再臨界の可能性について

要旨

- 再臨界の可能性についての審査が不十分と考えられる。
- 玄海原発の事故対策は再臨界を引き起こす恐れがある。
- 再臨界で水蒸気爆発が発生する可能性があるか未検証。

図 2.1.9 原子炉下部キャビティ室内面の状況

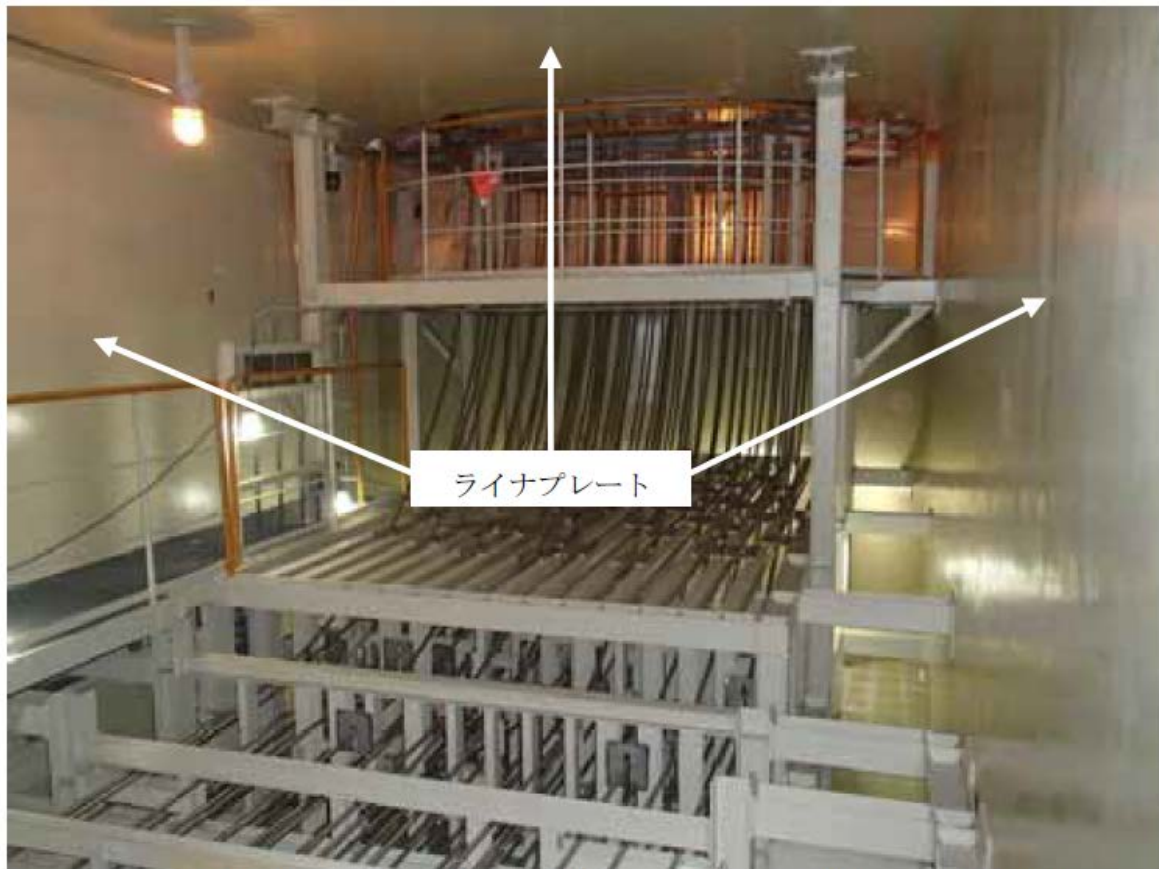
実際、玄海原発の原子炉には多くの貫通部があり、多くのケーブルが垂れ下がっていてもいる（注１４）。そのため、複数箇所からメルトスルーしたり、原子炉に固化した核燃料などが垂れ下がるかもしれない。それが、溶け落ちた核燃料などが水に入って生じる、圧力スパイクなどの影響で落下する恐れがある。

前記した「玄海原子力発電所 3 号炉及び 4 号炉 重大事故等対策の有効性評価に係る補足説明資料」の「添 3.5.3-8 (130 頁)」に以下の図（写真）がある。同じく「添 3.5.3-33 (155 頁)」の説明によると、キ

キャビティ室天井奥の空間から（原子炉下部の貫通部より）出ているケーブルは「炉内核計装コンポジット」、ケーブル周囲の構造物は「コンポジットサポート」、キャビティ床から原子炉まで高さ 5m とある。
